## 改善箇所説明図

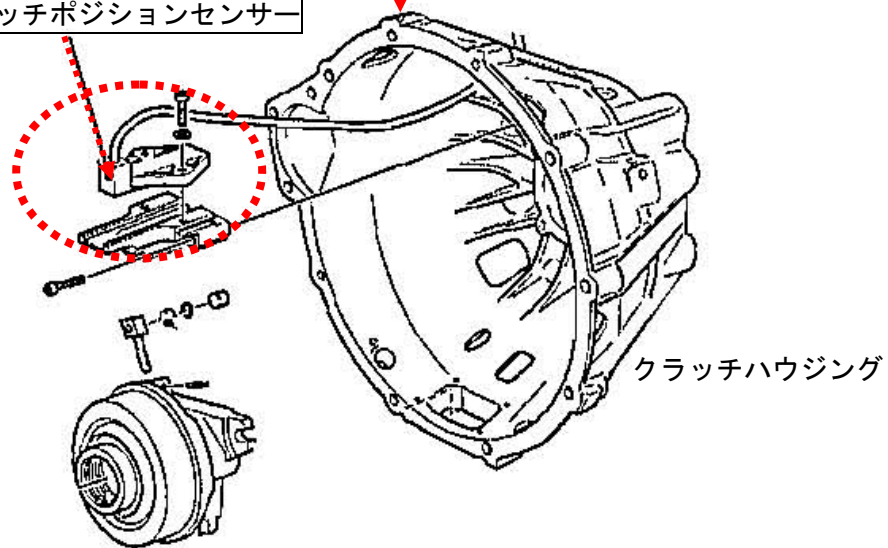
不具合箇所

クラッチポジションセンサー

動力伝達装置の半自動変速機に備えられている、クラッチ位置を検出するセンサーにおいて、耐熱性が不足しているため、当該センサー付近の温度が上昇するとクラッチの位置検出が出来なくなる場合がある。そのため、クラッチが作動しなくなり、変速不能となるおそれがある。

全車両、当該部品を対策品に交換する。

識別：当該部品の良品には、識別用に緑色のマーキングが行われており、識別できる。
